Mission régionale d'autorité environnementale Auvergne-Rhône-Alpes

Aix-en-Provence, le 13 janvier 2025,

Réponse à l'avis MRAE N° 2024 ARA AP 1732 du 6 septembre 2024 Projet de la SAS Treban Agri solaire Energie (Allier 03, Treban)

Voici à titre informatif les cartographies des sites identifiés, on constate que soit par les enjeux, soit par la topographie, soit par la taille, ils ne peuvent se poser en alternative énergétique au projet. (Les zones pressenties sont en vert hachuré)

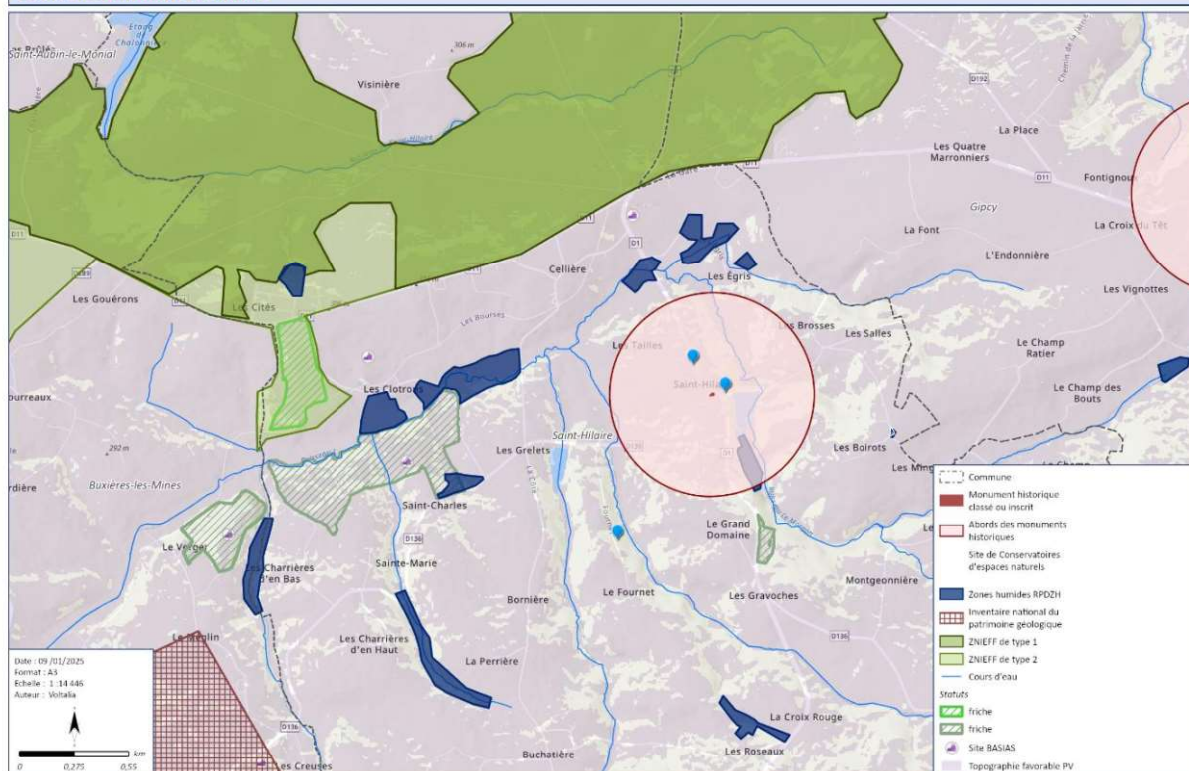
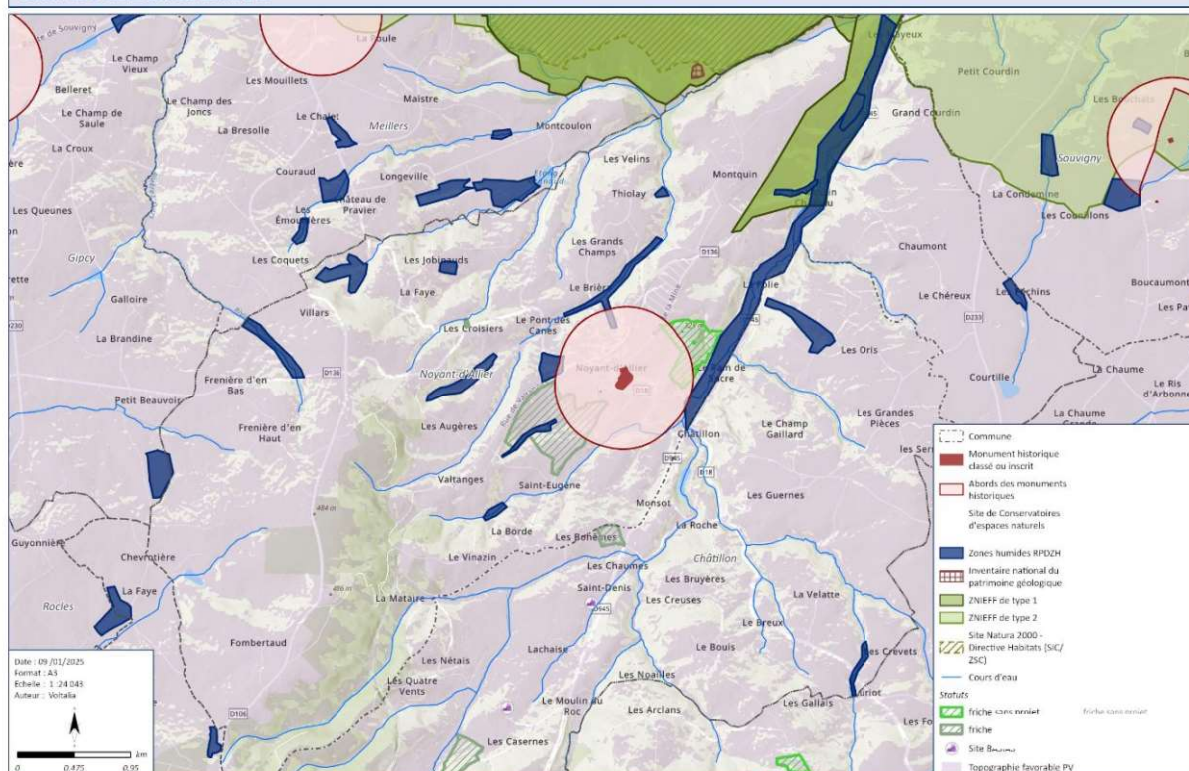
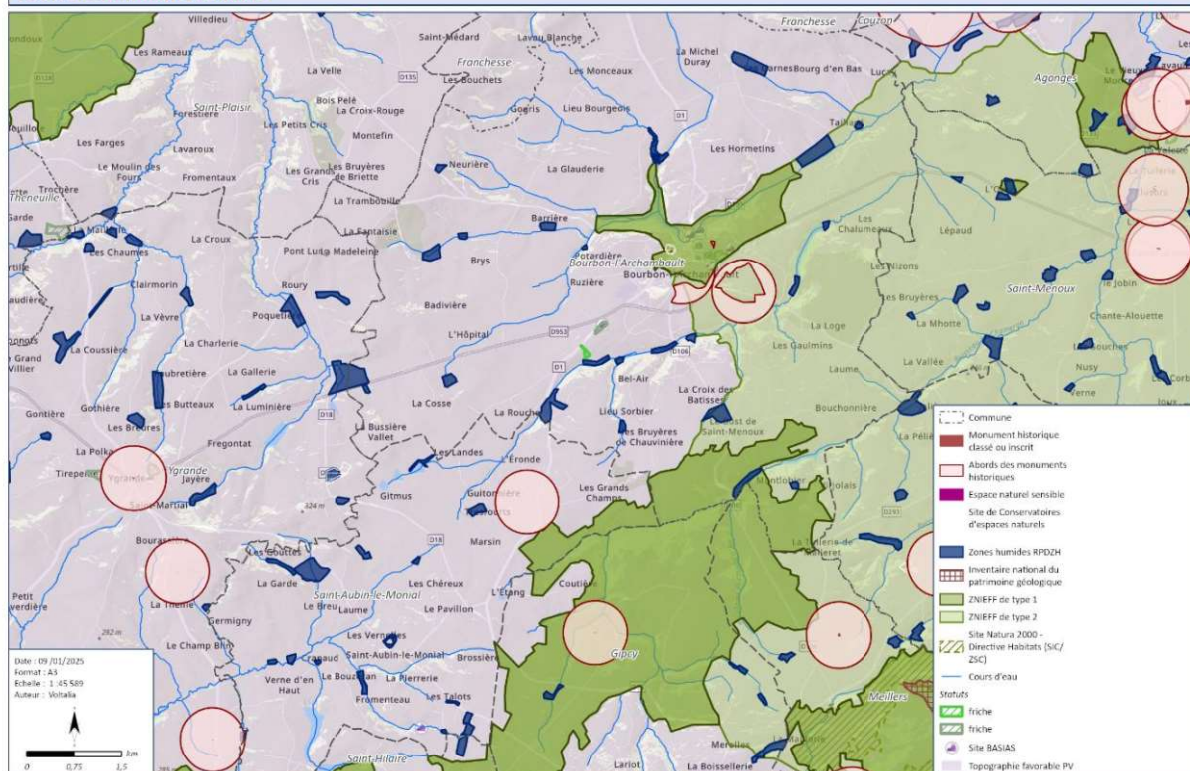
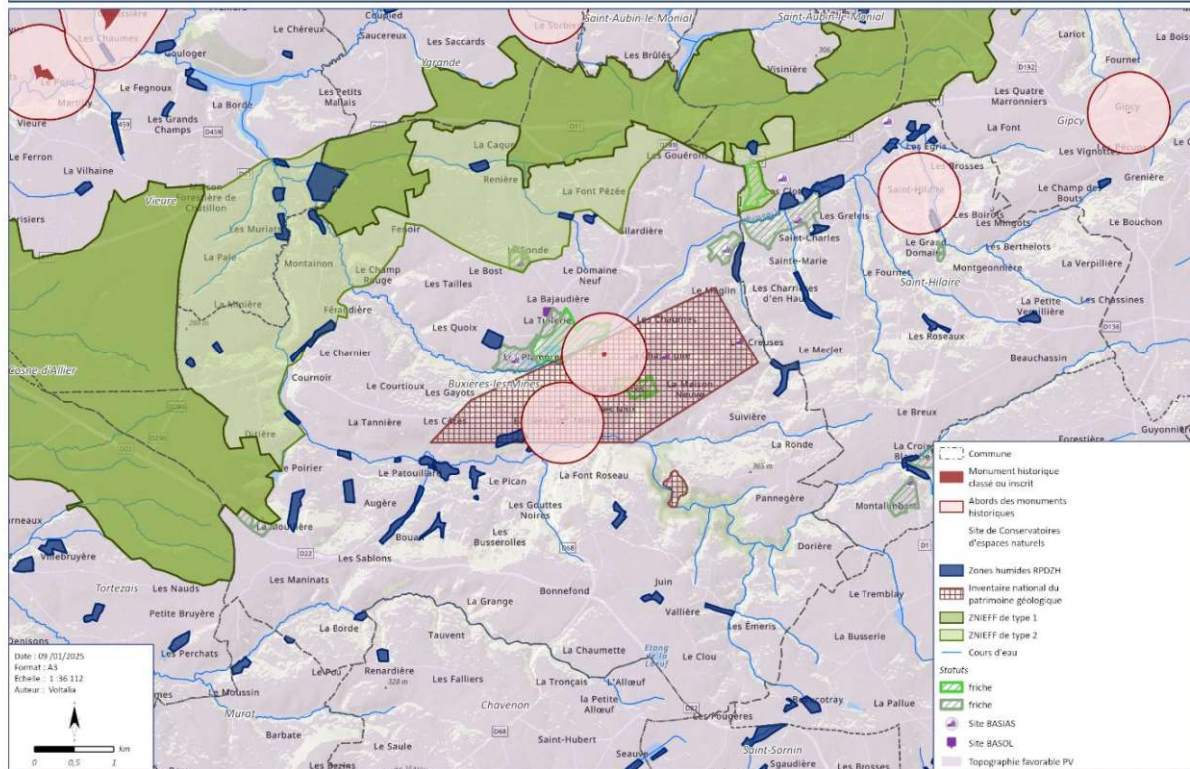
*L'absence sur le secteur de sites alternatifs propices à l'installation de centrales photovoltaïques au sol. Il est indiqué que les cinq sites dégradés étudiés (une ancienne carrière, trois anciens sites industriels, un site pollué) se situent tous dans des zones à enjeux environnementaux forts (cartes p.250-251). **Afin de s'assurer de ce point, les implantations de ces sites auraient dû apparaître sur ces cartes.** Par ailleurs, il apparaît étonnant que seuls cinq sites en friche aient été identifiés à l'échelle des 11 communes de l'EPCI. Enfin, il est indiqué que « le potentiel sur toitures exploitables ne semble pas permettre de présenter une alternative à ce projet » (p.251) : **il convient que cette affirmation soit démontrée, en prenant en compte a minima les bâtiments commerciaux, industriels et agricoles présentant une surface de toiture suffisante, et les parkings présentant un nombre de places minimal pouvant être couverts d'ombrières.***

L'Autorité environnementale recommande que l'étude d'impact soit complétée en étudiant des solutions alternatives qui sont à comparer du point de vue de leurs incidences environnementales et en justifiant les choix concernant la volonté de développer différentes filières d'énergie renouvelables sur ce site incluant la partie éolienne.

Le chapitre VI. pages 246 à 251 de l'étude d'impact détaille la recherche de sites alternatifs. L'analyse multicritère développée dans l'étude d'impact révèle que les sites dégradés identifiés se trouvent dans un contexte global d'enjeux cartographiques plus importants que le site de Treban qu'il s'agisse de patrimoine, bâti, de topographie ou encore d'enjeux environnementaux.

Figure 3: Plan du parc photovoltaïque et du parc éolien (source : étude d'impact)

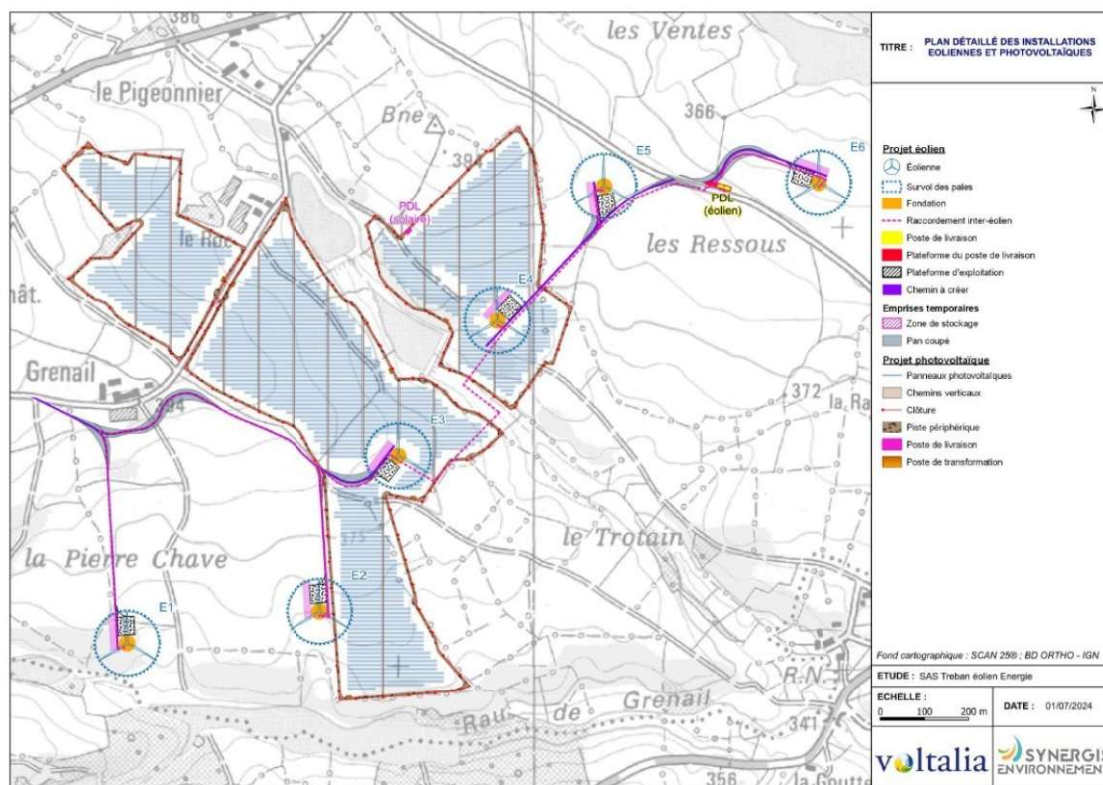
effets cumulés, d'autant plus telle qu'en témoigne l'étude d'impact du parc photovoltaïque (cf. partie 2 de cet avis), ne saurait suffire. Les articulations et liens entre ces deux parcs existant, de fait (cf. figure 3 par exemple), dès le stade de leur conception, et tout au long de leur réalisation (phases de travaux) puis de leur exploitation et de leur démantèlement sont à exposer.

Tel que vu ci-dessus, le projet éolien n'est plus à considérer compte tenu de son retrait officiel.
